1.5.2d MODIFICATION N°3

PLAN LOCAL D'URBANISME INTERCOMMUNAL

PROJET DE MODIFICATION N° 3

Notice explicative du projet

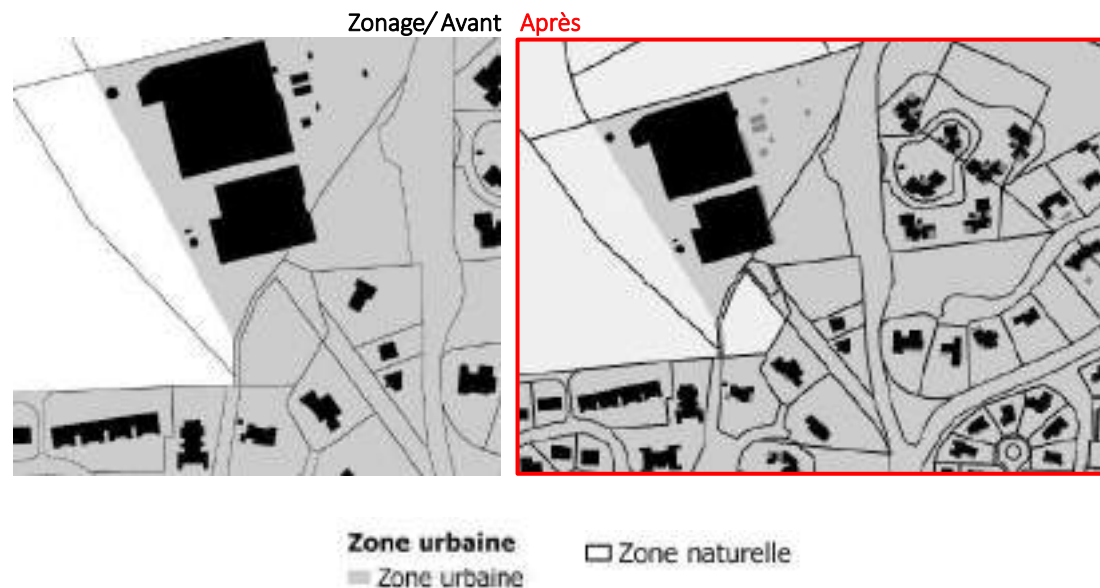
Passer de zone Urbaine à zone Naturelle un terrain situé route des Lacs à Soorts, car ce dernier se situe sur un versant boisé du tuc, n'est pas desservi par les réseaux et constitue un espace vert protégé au titre du Site Patrimonial Remarquable.

SEIGNOSSE

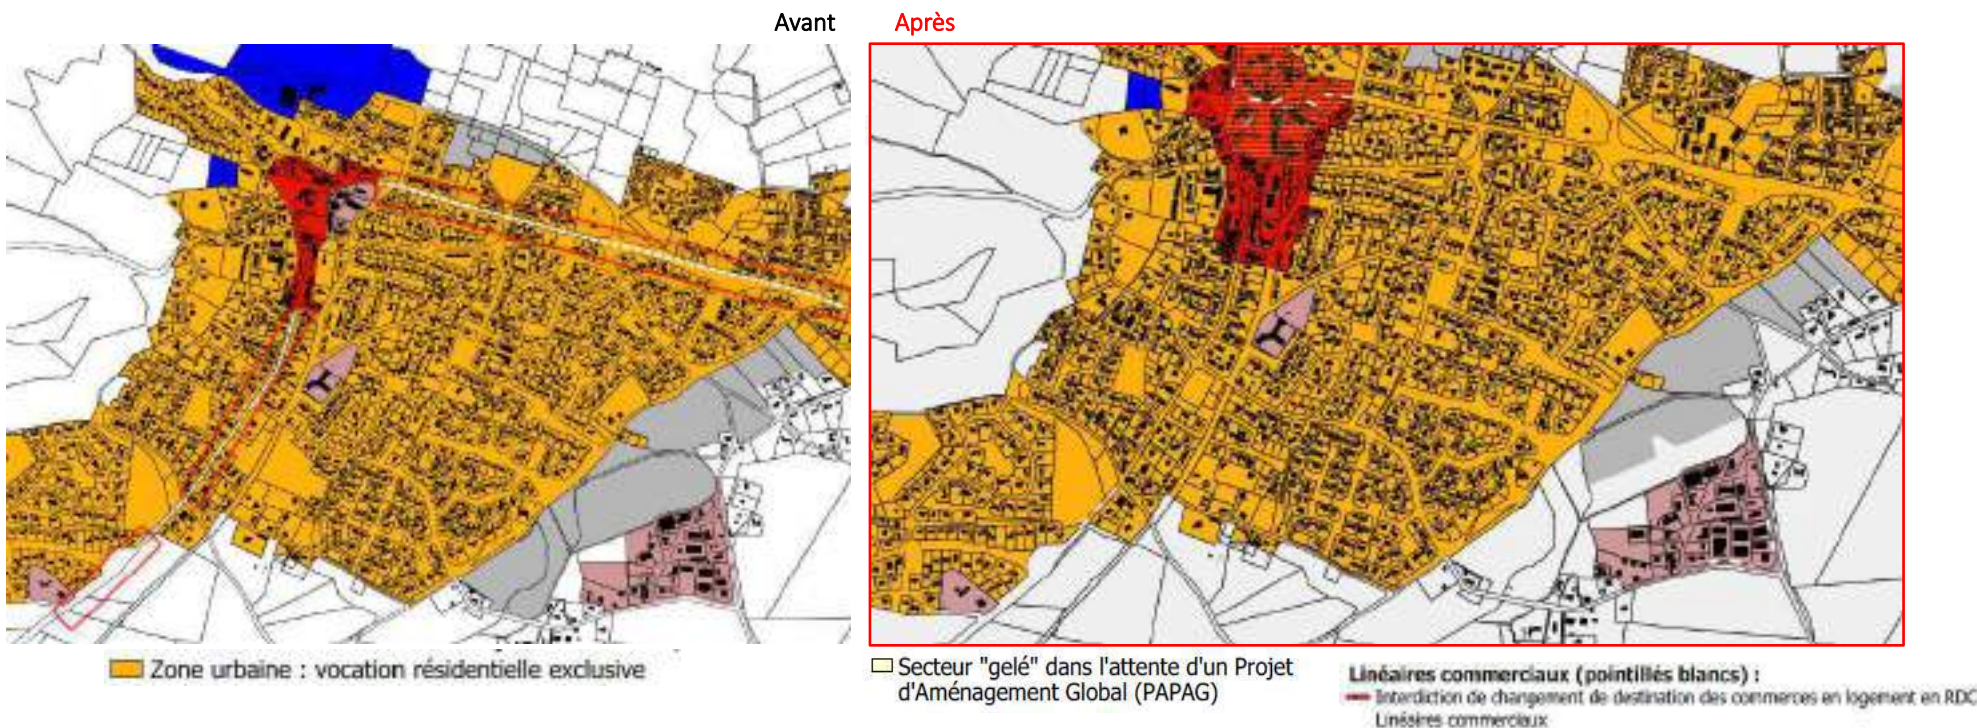
Afin de renforcer la vitalité commerciale du centre-ville, trois linéaires commerciaux vont être ajoutés dans le centre bourg. Les linéaires commerciaux situés hors du périmètre du PAPAG seront supprimés sauf pour les activités commerciales existantes à l'entrée de la ville SUD. Le périmètre de mixité renforcée sera modifié sur le centre bourg.

LABENNE

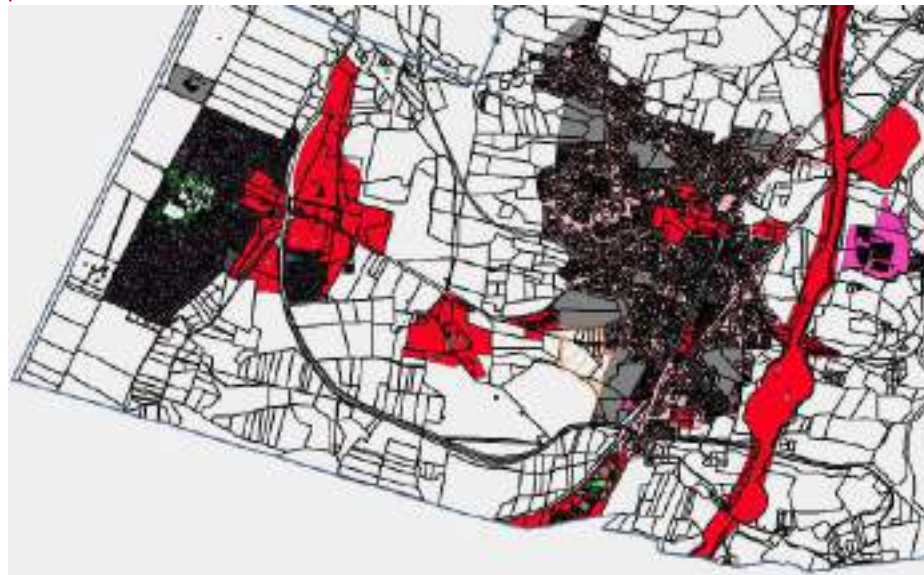
Afin de répondre aux projets commerciaux Avenue de la Plage, la légende du plan 3.2.5 va être modifiée en ce qui concerne les secteurs avec une emprise au sol de 32% et 35% : « Règle particulière pour les projets exclusivement commerciaux (Cf. règlement écrit) ».

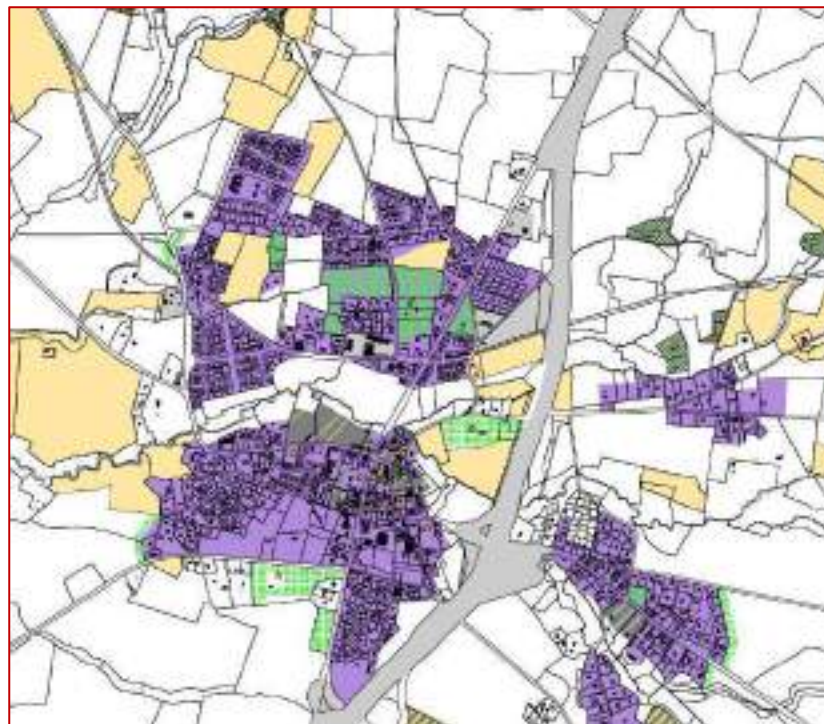
Au titre de l'article L151-19 du code de l'urbanisme, neuf maisons de Maîtres ainsi que quatre maisons en bande vont être ajoutées à la liste du Patrimoine annexée au règlement écrit du PLUi comme éléments patrimonial bâti à protéger.

SEIGNOSSE

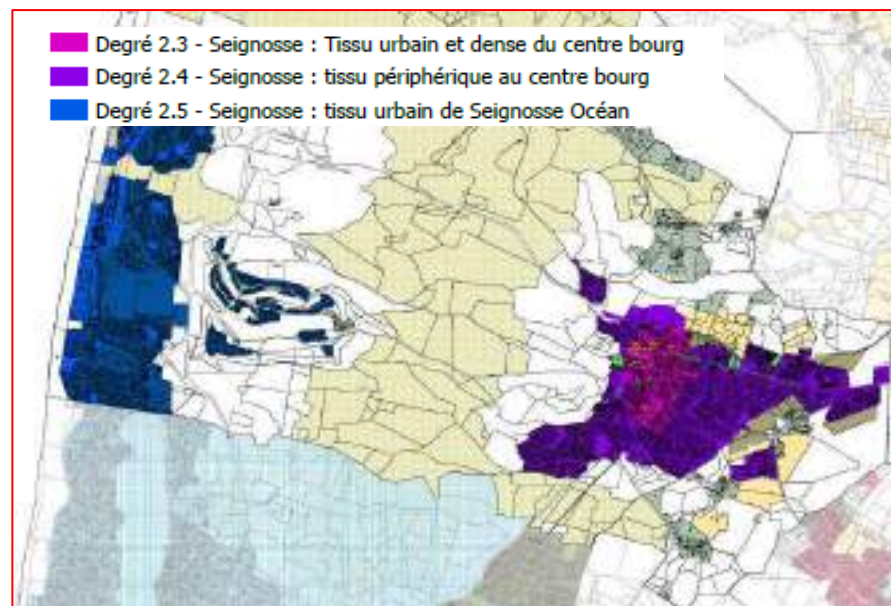
Dans un souci de qualité urbaine et paysagère du développement urbain, des règles d'aspect extérieur ont été définies en partenariat avec l'architecte-conseil de la Commune, afin de valoriser les spécificités architecturales de Seignosse dans les nouvelles constructions ainsi que pour les rénovations. Un degré spécifique a ainsi été établi, en distinguant, pour certaines règles, le secteur Océan du secteur Bourg, en raison de leurs particularités architecturales.

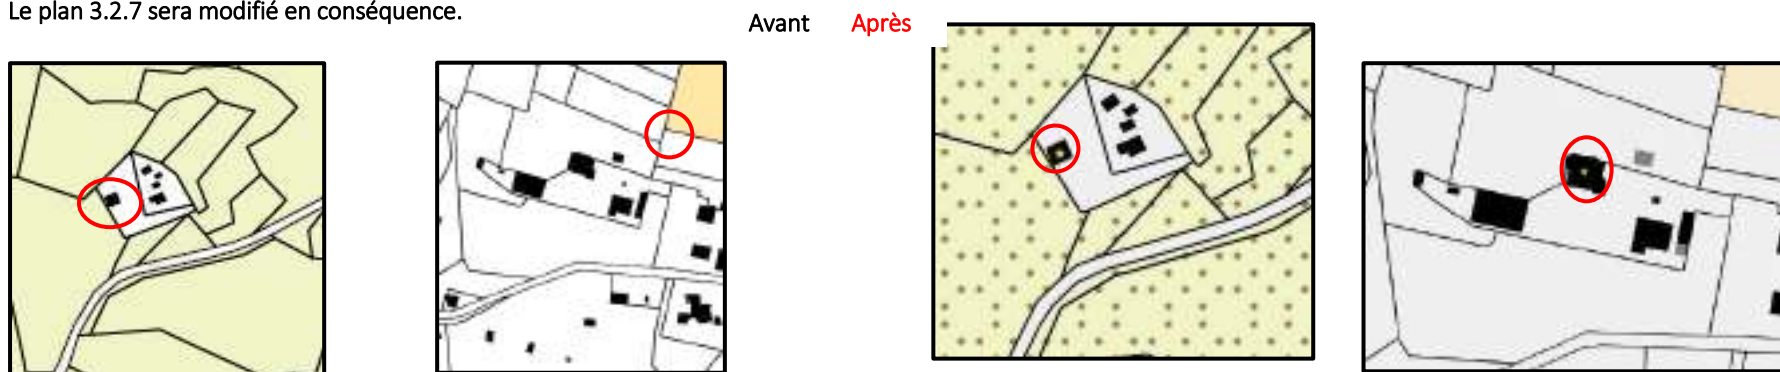
Au titre de l'article L151-19 du code de l'urbanisme, 2 bâtiments vont être ajoutés à la liste du Patrimoine annexée au règlement écrit du PLUi comme éléments patrimonial bâti à protéger.

Schéma d'aménagement de l'OAP n°2 : Avant **Après**

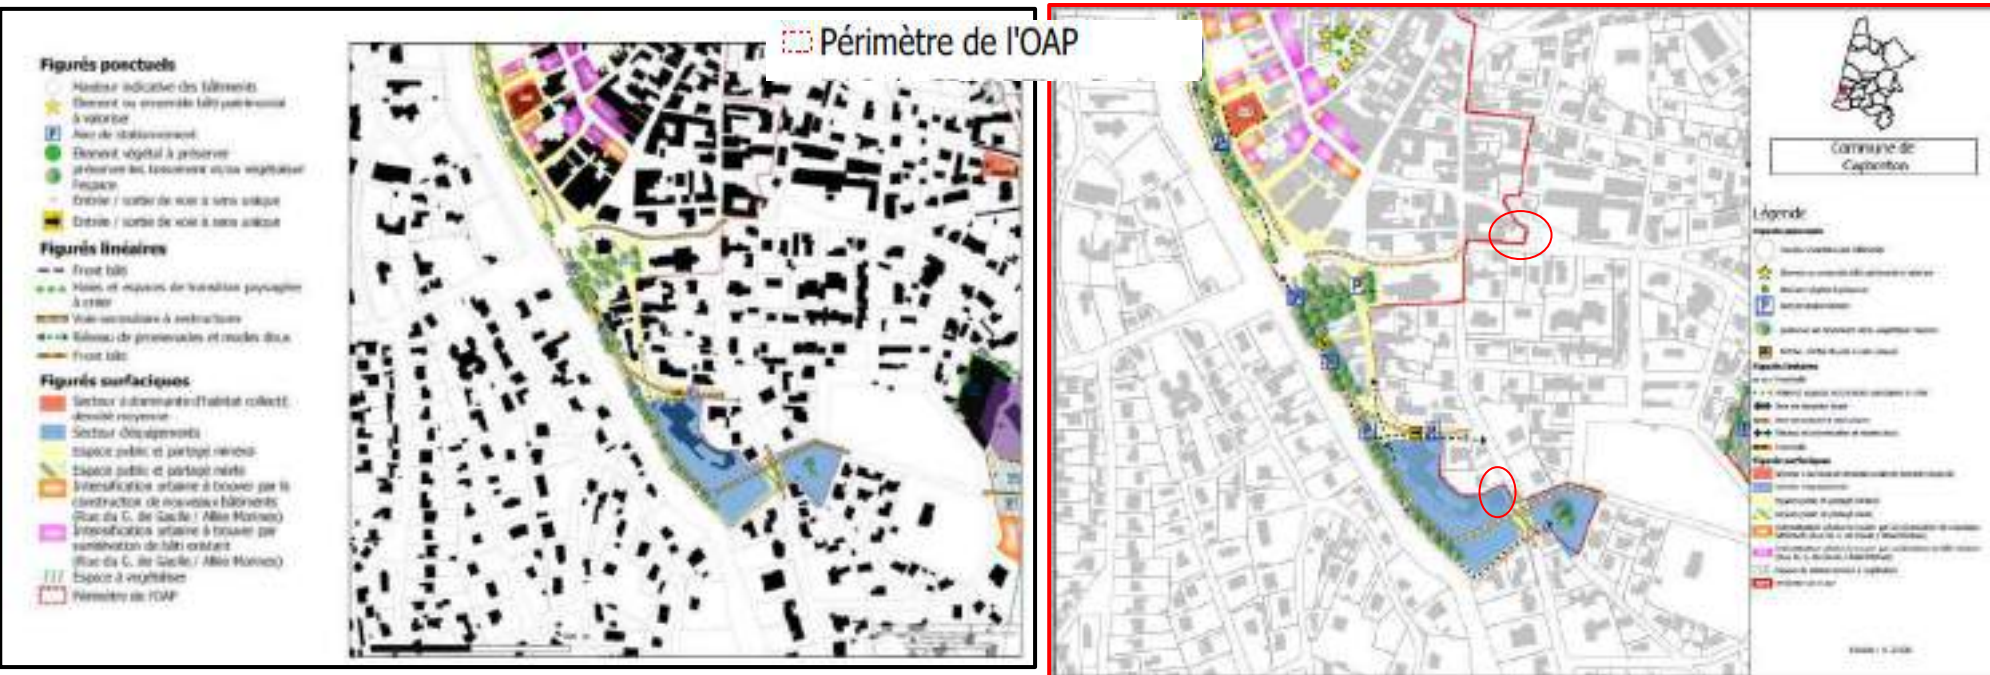
→ Objectif :

Schéma d'aménagement / Avant Après

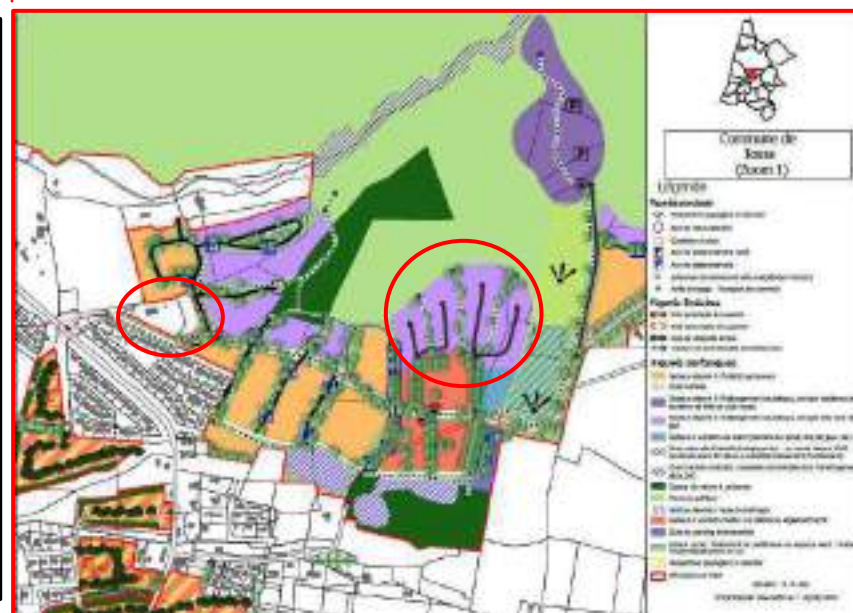
- Suite au dialogue citoyen, la résidence de tourisme (130 appartements) a été remplacée par des villas bords de golf (habitat non permanent) jumelées avec piscine (69 villas).
- Suite à la modification du périmètre de la ZAC pour le projet d'hébergement au sien de l'ADAPEI, la fiche de lot n°8 sera modifiée.
- Les espaces collectifs de la résidence de tourisme (bâtiment d'accueil, piscine, etc..) sont réaffectés pour une vocation résidentielle au sein de l'ilot 10.
- Modification de la programmation des logements sociaux passant de 30% à 60% (suite à l'étude PLACE)

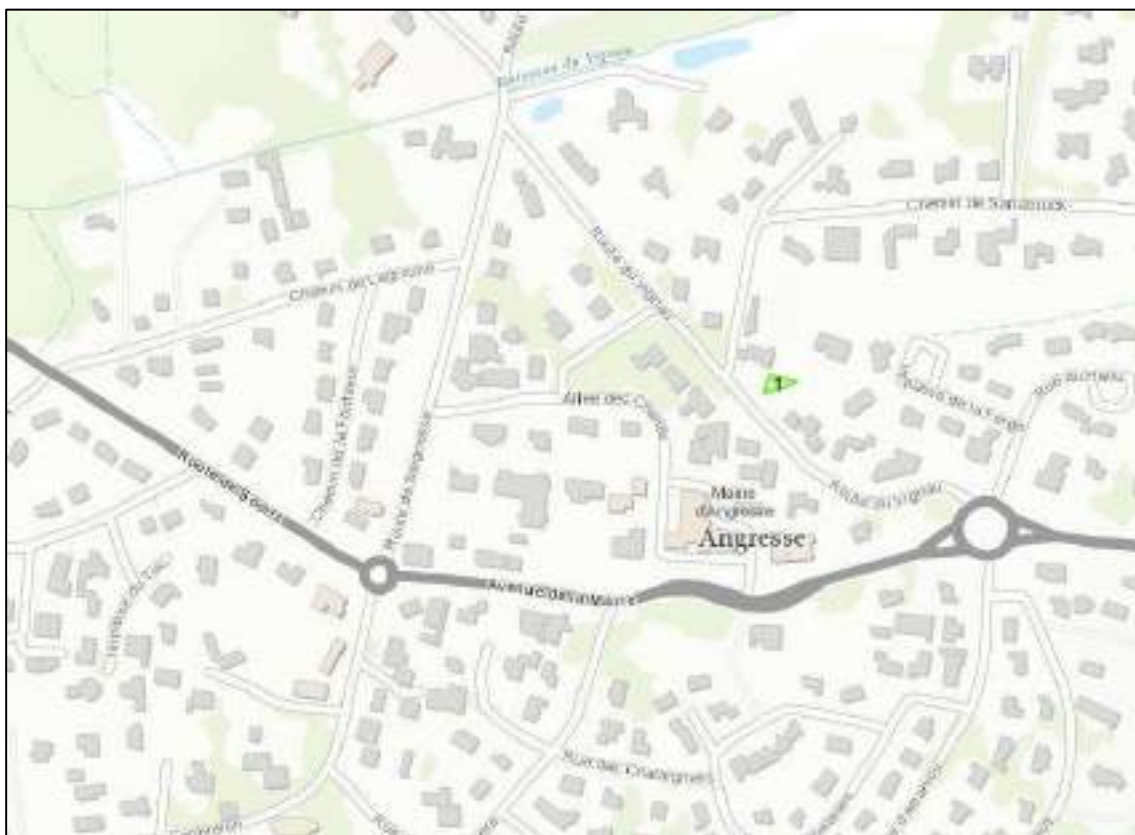
N° observation dans carte	THEMATIQUE	SYNTHESE DE L'AVIS	OBSERVATIONS MACS	environnement, paysage
1	EMPRISE AU SOL	Plan 3.2.5 : emprise au sol maximale de la parcelle AA 119 à passer de 30% à 22%	A prendre en compte, afin d'appliquer une règle homogène sur l'unité foncière, au lieu de règles différentes entre le jardin (30%) et l'habitation (22%).	+

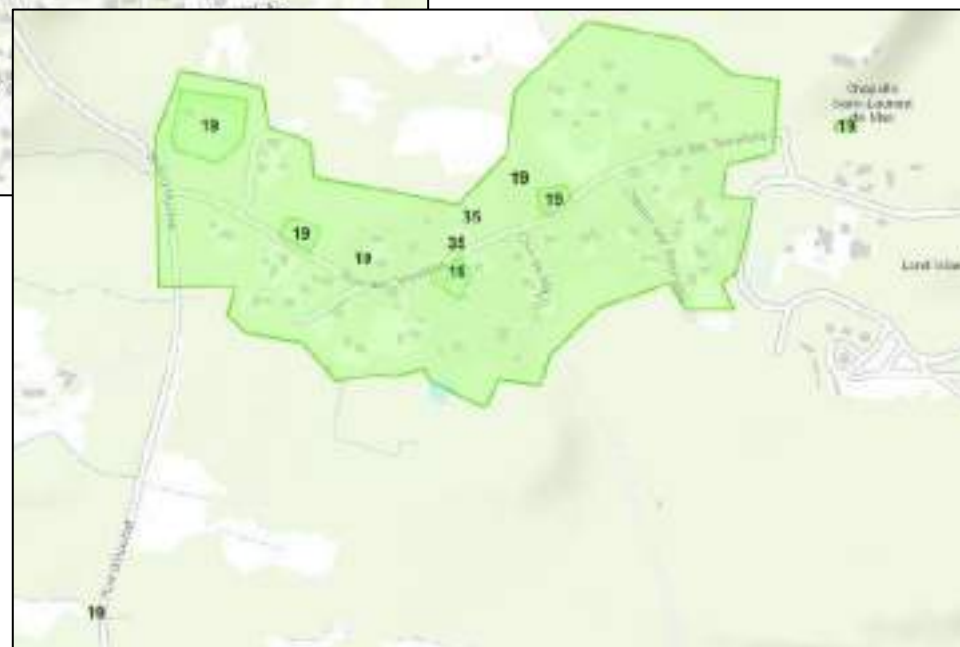
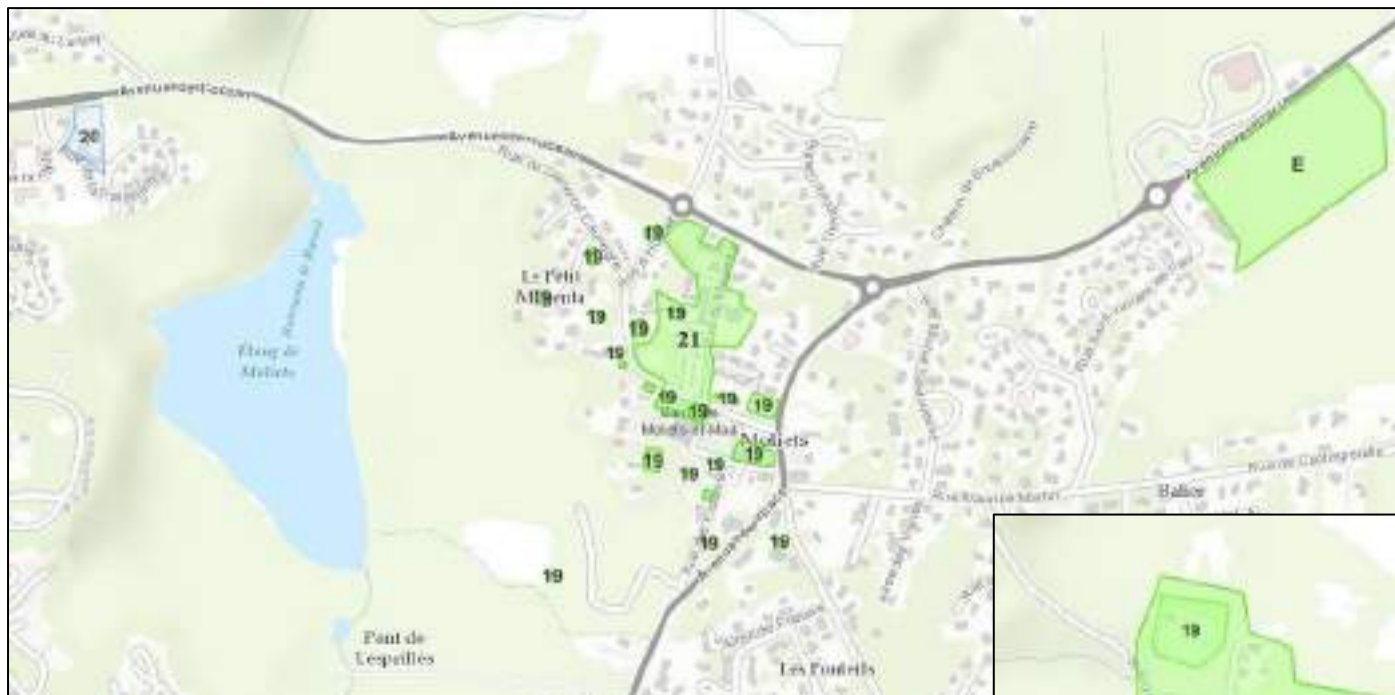
20	MIXITE	Plan 3.2.2 : Création d'une zone Parc Résidentiel de Loisirs au niveau des chalets existants pour pouvoir en rajouter 3.	A étudier avec la commune l'Architecte des Bâtiments de France (site inscrit) en fonction du projet et des besoins. En première lecture, l'installation de chalets en zone Urbaine, pour des Maîtres-Nageurs Sauveteurs renvoie à la destination logement et sa sous-destination « hébergement » (et non hébergement touristique).	0
21	OAP	Création d'une OAP en centre bourg pour préserver le château et son parc arboré, ainsi qu'une mixité des fonctions (logement social, équipement d'intérêt collectif, services médico-sociaux, etc).	A prendre en compte : conforme aux objectifs de la modification n°3. Création d'une OAP n°7 sur le centre bourg.	0
E	OAP2	Modification du phasage avec la construction en priorité de la gendarmerie sur la partie Nord-Est + échancier à modifier passer de long terme à court terme car volonté de déposer ce projet dès 2023.	A prendre en compte : conforme aux objectifs de la modification n°3 du PLUi. Il s'agit d'adapter l'OAP à l'évolution du projet urbain, en avançant le phasage initial de 2025 à 2023.	0

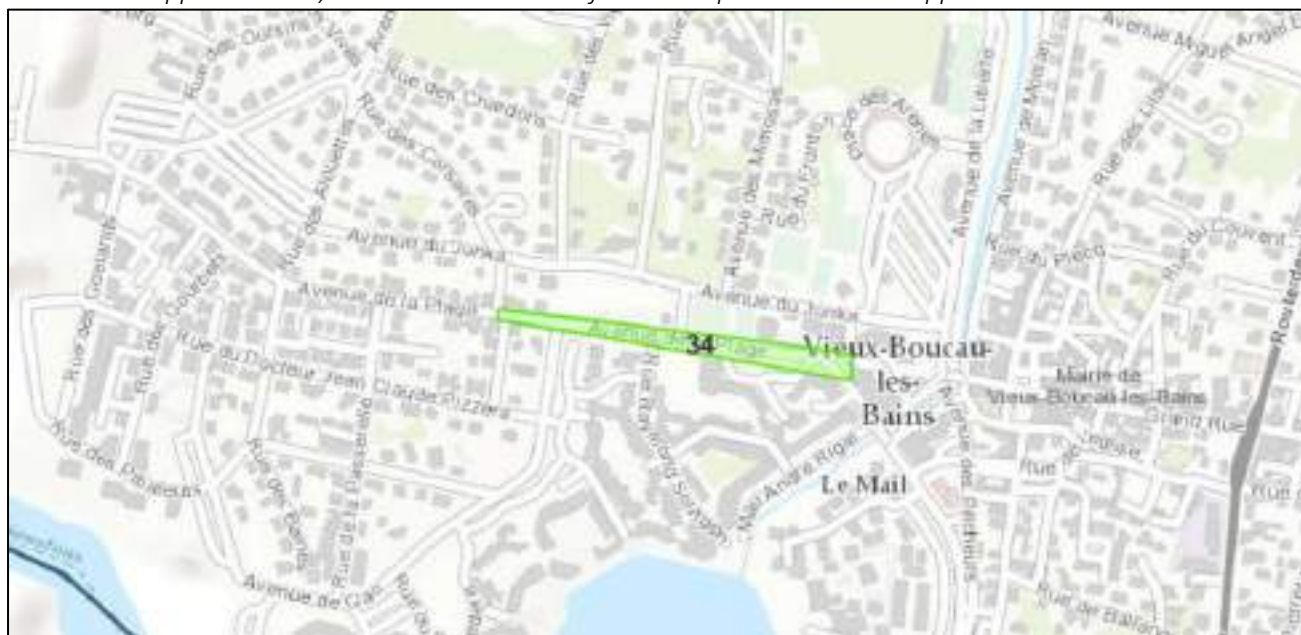
N° observation dans carte	THEMATIQUE	SYNTHESE DE L'AVIS	OBSERVATIONS MACS	Incidences enviro, paysage
34	ANNEXES RE	* Aménagement des Terres en secteur 1 : relier sans interruption la Grande Rue à la place du Gal De Gaulle.	"A prendre en compte : conforme aux objectifs de la M3.	0
	MISE EN PAGE	* plan 3.2.5 : homogénéiser la couleur entre la zone d'emprise 35% et la légende correspondante. * patrimoine : corriger la faute d'orthographe dans le titre de la liste des éléments bâtis (manque le C).	Mairie demande une nouvelle délimitation du secteur 1 de l'annexe du RE relative à l'aménagement des terrasses de Vieux-Boucau. Le nouveau périmètre du secteur 1 intégrera la portion de rue proche de la Place du Général de Gaulle. "	0
